QB-78K0RKX3 使用上の留意点

1. 製品バージョン

No.10 セルフ・プログラミング時のブロック・イレース関数に関わる制限事項

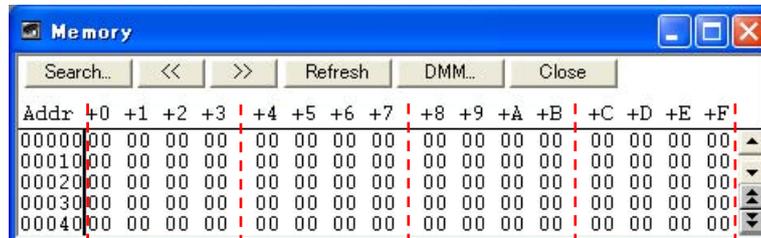
【内 容】セルフ・プログラミング時のブロック・イレース関数(FlashBlockErase)を実行中に“21066/fCLK + ユーザ・プログラムによる割り込み処理の実行時間”以下のタイミングで割り込みが連続して複数回発生すると、消去エラーとなる場合があります。“ユーザ・プログラムによる割り込み処理の実行時間”とは、ベクタ参照アドレス先へ分岐してから、ユーザ・プログラムによる割り込み処理を実行して、元のブロック・イレース関数に復帰までの時間です。(下図参照)

【改善案】管理記号 K 以降で修正されています。

No.15 割り込み発生時のトレースに関する制限事項

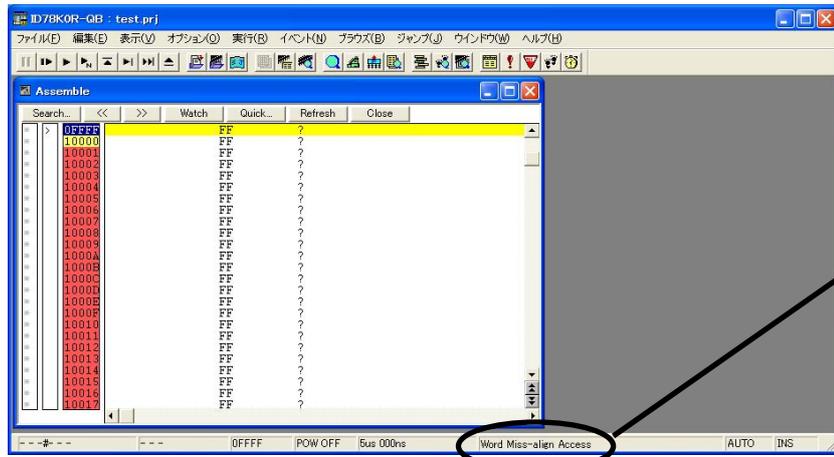
【内 容】 割り込み発生時、割り込み発生直前にリード/ライト・アクセスがある場合、このアクセスがトレース・データから消えることがあります。

この MOV 命令のリード・アクセスがトレースに表示されません。

この MOV 命令のリード・アクセスがトレースに表示されます。

【改善案】 管理記号 M 以降で修正されています。
本制限事項の修正前/後のトレース・データ(例)を以下に示します。
